Beoordeling brandveiligheidsconcept Lupinehof Kerkrade

4 januari 2025

Opdrachtgever:	Heemwonen Postbus 135 6460 AC Kerkrade
Betreft:	Brandveiligheid Lupinehof Kerkrade
Projectnummer:	25-101RG
Documentdatum:	4 januari 2025
Adviseur:	GBB B.V. Lindenplein 1 6225 EP Maastricht
Contactpersoon adviseur:	mr ing R. Geys

Foto 12-15: voorbeelden van tekortkomingen in brandscheidingen souterrain

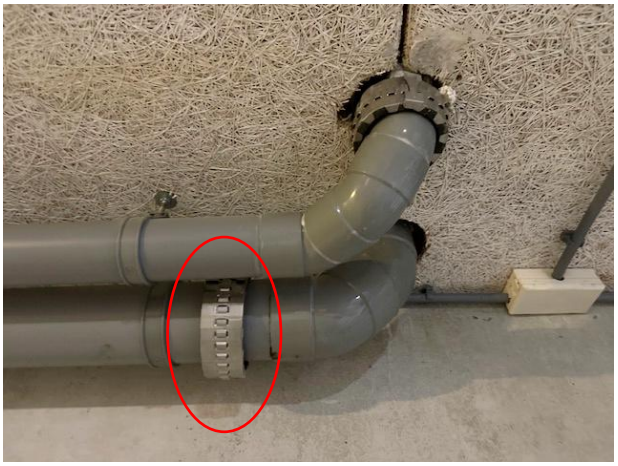
In het souterrain blijken enkele doorvoeringen niet brandwerend afgewerkt of de voorzieningen volstrekt verkeerd te zijn aangebracht.

Foto 17-18: de zijwanden en achterwand van de meterkasten grenzend aan de woningen en de meeste doorvoeringen zijn voldoende brandwerend (20 minuten)

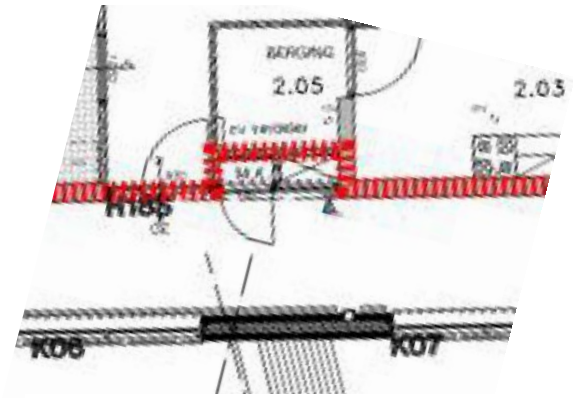
De zijwanden en achterwand van de meterkasten grenzend aan de woningen moeten minimaal 20 minuten brandwerend zijn. Dit blijkt voor het merendeel ook het geval te zijn behalve daar waar het luchtkanaal (mechanische afvoer woningen) door de compartimentscheiding voert.

Foto 25-26: ventilatieventielen in de woning hoeven niet brandwerend te zijn aangezien deze alle niet door een compartimentscheiding voeren.

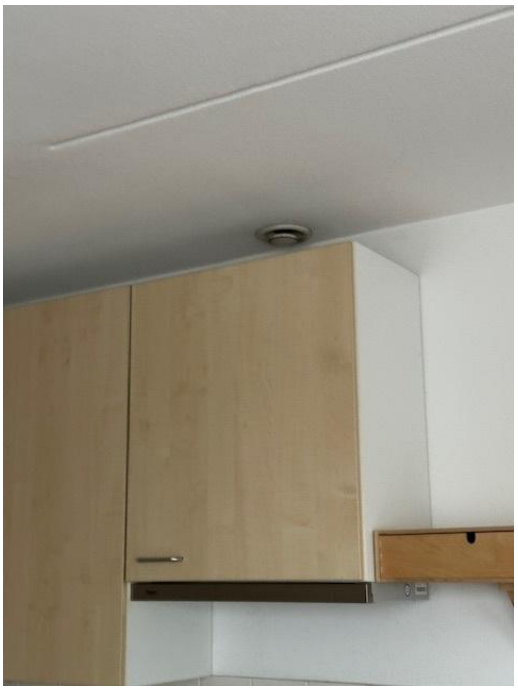
Foto 20-21: ter plaatse van de brandscheiding (wand tussen woning en schacht) moet een brandklep aanwezig zijn. Deze blijkt niet te zijn aangebracht.
NB foto's gemaakt resp. in meterkast en aan de andere zijde in de woning.

Foto 22: gemakkelijkste oplossing is om een vlinderklep in het kanaal ter plaatse van de wand te monteren.

De schachtwand hoeft aan de zijde van de verkeersruimte niet brandwerend te zijn (zie ook figuur 2). D.w.z. dat ter plaatse van het ventilatieventiel geen maatregelen vereist zijn.

Foto 23-24: ventilatieventiel in de schachtdeur hoeft niet brandwerend te worden afgewerkt.

Figuur 3: op tekening aangegeven maatregelen ter voorkoming brandoverslag.

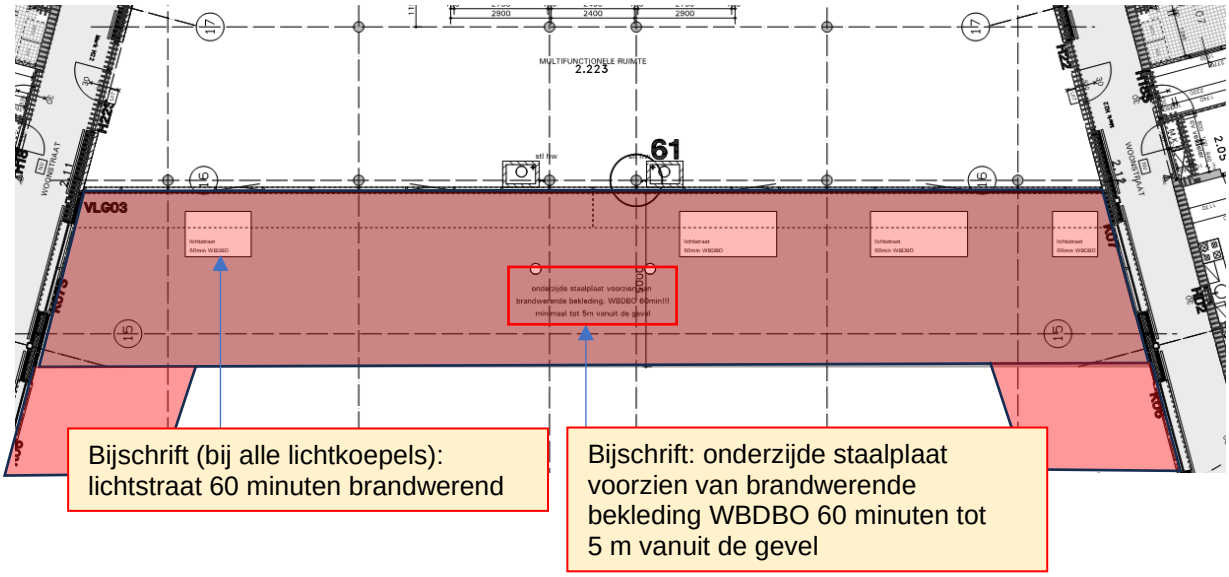
Op de bij de vergunning behorende tekeningen is aangegeven dat brandoverslag vanuit ruimten gelegen onder de daken voorkomen kan worden door het dak over een afstand vanaf de gevel brandwerend uit te voeren.

Tijdens het bezoek zijn de lichtstraten niet beoordeeld.
Er wordt van uitgegaan dat de op tekening aangegeven maatregelen zijn uitgevoerd.
